リサイクル燃料備蓄センター設工認

リサイクル燃料備蓄センター  
設計及び工事の計画の変更認可申請書  
(補足説明資料)

使用済燃料貯蔵建屋の耐震性

リサイクル燃料貯蔵株式会社	
提出日	2022年2月24日
管理表No.	0209-58 改訂00

図1 地下水位観測位置

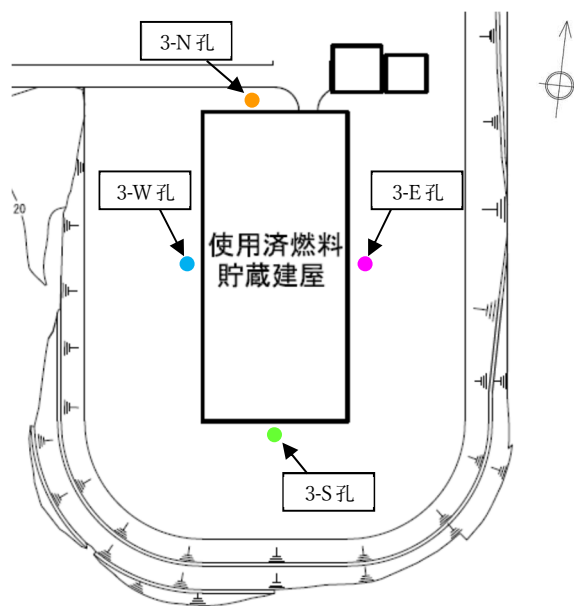
項目	コメント内容
地盤 (第6条)	実測に基づき地下水位を地下2mと設定していることの妥当性について、観測井戸の分布を示し、観測記録に対して分析、考察を行い説明すること。

図1に示す通り、貯蔵建屋周囲の4地点において地下水位観測を実施している。2016年4月1日～2021年3月31日の地下水位の観測結果を図2に示す。

4地点全てにおいて、観測期間中における地下水面は、多少の変動はあるものの、地表面下2m～8mの田名部層内にあることから、液状化の検討において、地下水位を地表面下2m (T.P. 14.0m) と保守的に観測結果を上回る位置に設定することは妥当であると考えます。

表1 液状化判定結果 田名部層下部砂質土 ( $Tn_2$ )

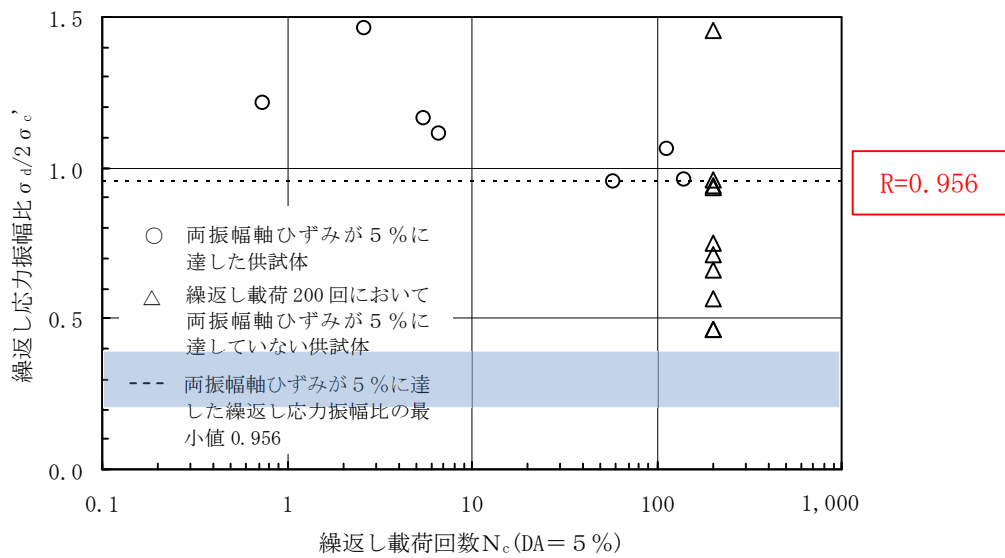
項目	コメント内容
地盤 (第6条)	水平2方向+鉛直地震動に対して、液状化を考慮する必要がない理由を説明すること。液状化の判定基準を使う場合は、適用範囲を明確にすること。

事業許可に記載の水平1方向入力による地盤の等価線形解析 (SHAKE) に基づく  $F_L$  値による液状化判定に加え、水平2方向及び鉛直方向同時入力による地盤の等価線形解析に基づく  $F_L$  値による液状化判定を行った。ここで、検討に用いた基準地震動は、水平1方向入力による  $F_L$  値による判定で厳しい結果となった Ss-A 及び Ss-B1 とする。地盤の液状化解析に基づく  $F_L$  値による液状化判定は、コメント回答資料 No. 0209-74 (SHAKE の適用性) で示した考え方と同じ考え方により、適用範囲にあると考えている。

これらの結果、水平1方向入力時より水平2方向及び鉛直方向同時入力の方が、地盤のせん断応力度は Ss-A で約14%大きくなるものの、 $F_L$  値は1.24であり許容値の1.0を上回ることから、水平2方向+鉛直地震動に対しても液状化の生じる可能性はないと考えられる。
